<b>SCHEMPP-HIRTH</b> <b>Flugzeugbau GmbH</b> <b>Kirchheim/Teck</b>	<b>Arbeitsanweisung</b> <i>Working instructions</i> <b>Technische Mitteilung Nr.</b> <i>Technical Note No.</i> <b>A532-2</b>	Blatt: 1 (Page)  Blattz.: 5 (No of pages)
--	--	---

MASSNAHME 1: Einbau von Abweisern in den Bremsklappenkästen

ACTION 1:                    Installation of deflectors in the airbrake boxes

Bild / picture 1: Position des mittleren zusätzlichen Abweisers  
Position of the central additional deflector

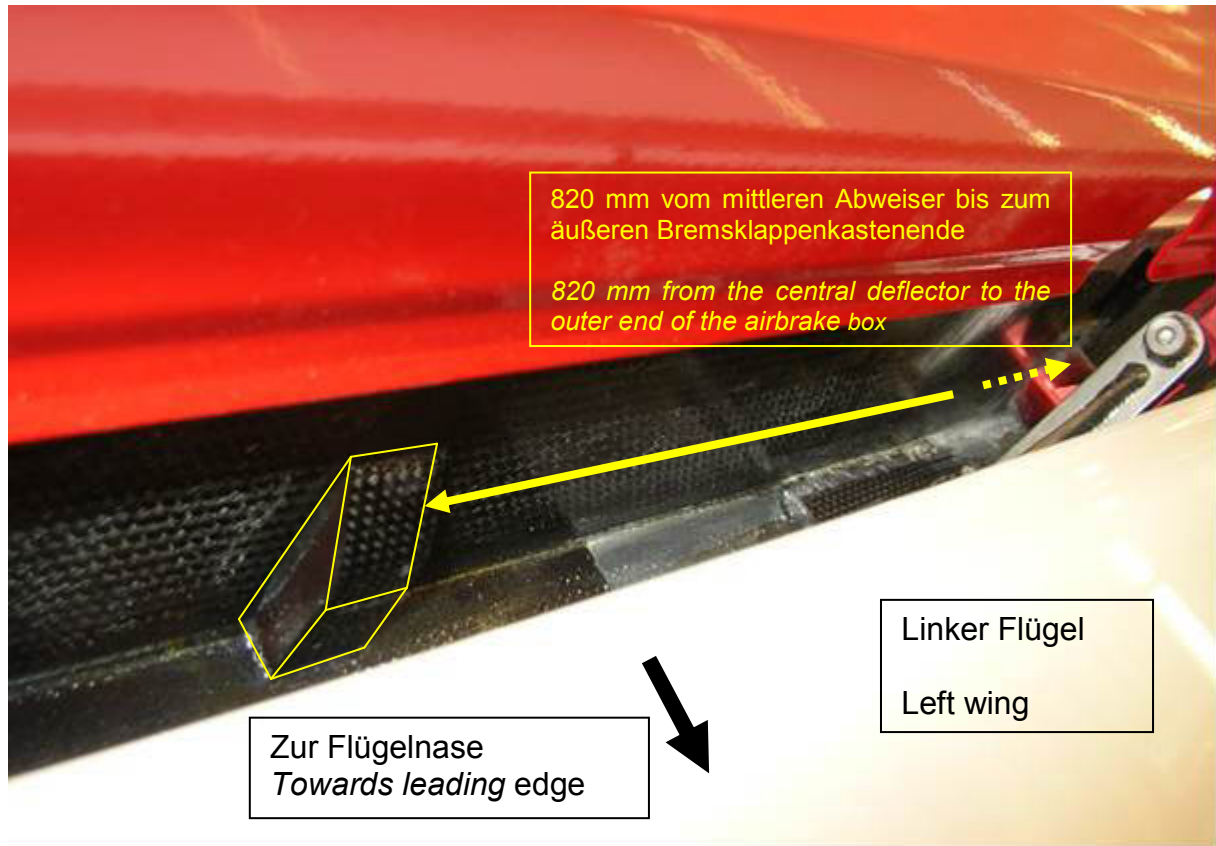
Zusätzlich zu diesem Abweiser müssen nun pro Bremsklappenkasten zwei zusätzliche Abweiser (Zeichnungsnummer T09FG703) an die hintere Wand des Bremsklappenkastens eingeklebt werden.

Die Positionen können Bild 1 und Bild 2 entnommen werden. Die Abweiser müssen mit eingedicktem Harz eingeklebt werden. Dabei ist darauf zu achten, dass am oberen Ende des Abweisers ein glatter Übergang zur Kastenwand entsteht.

*One deflector is already installed in the airbrake box of each wing. It is placed near the outer end at the rear wall of the airbrake box. Additionally to this deflector now two deflectors (drawing number T09FG703) per airbrake box must be installed. The positions may be found in picture 1 and 2. The deflectors must be glued in with thickened resin. There must be a smooth transition on the upper end of the deflector to the airbrake box wall. This work is more comfortable to do, if the rear and maybe also the front airbrake panels are removed.*

Bild / picture 4:

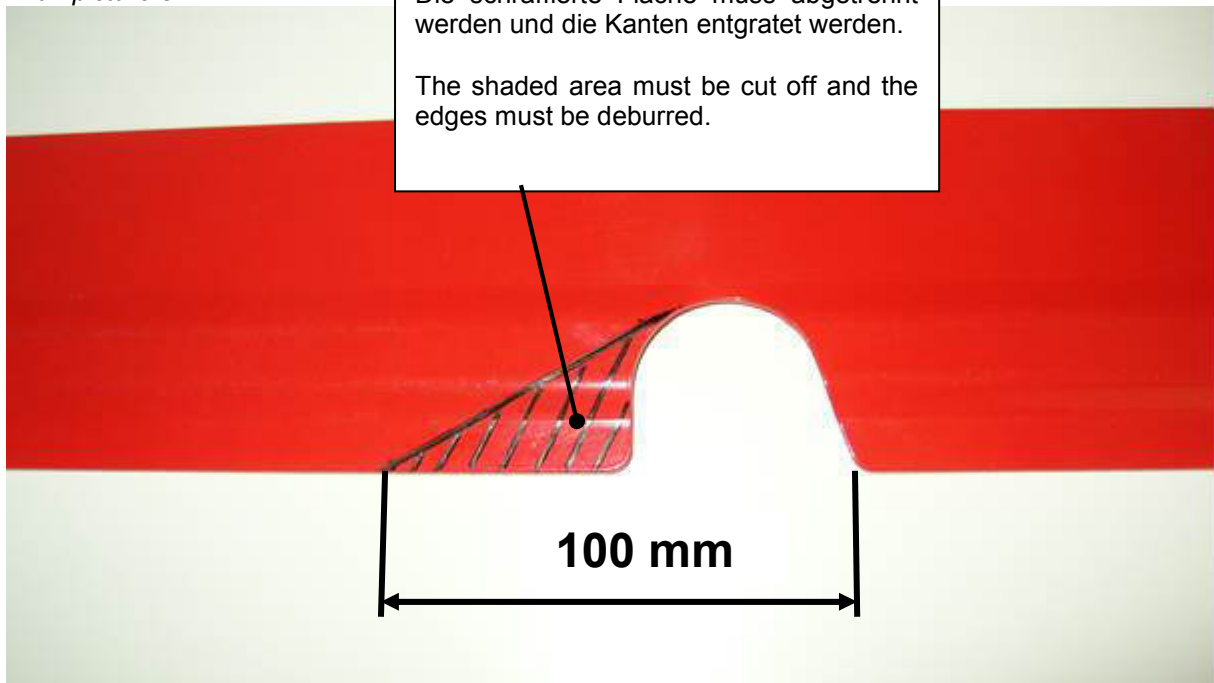
An den vorderen Bremsklappenblechen muss der Ausschnitt für den äußeren Bremsklappenschwenkhebel vergrößert werden. Dazu muss das Blech ausgebaut werden und der Ausschnitt gemäß Bild 4 und Bild 5 vergrößert werden. Danach kann das Blech wieder eingebaut werden.

*At the front airbrake panels the cut out for the outer airbrake lever must be increased. For this action the panel must be removed and the cut out must be increased according picture 4 and 5. Then the panel may be reinstalled again.*
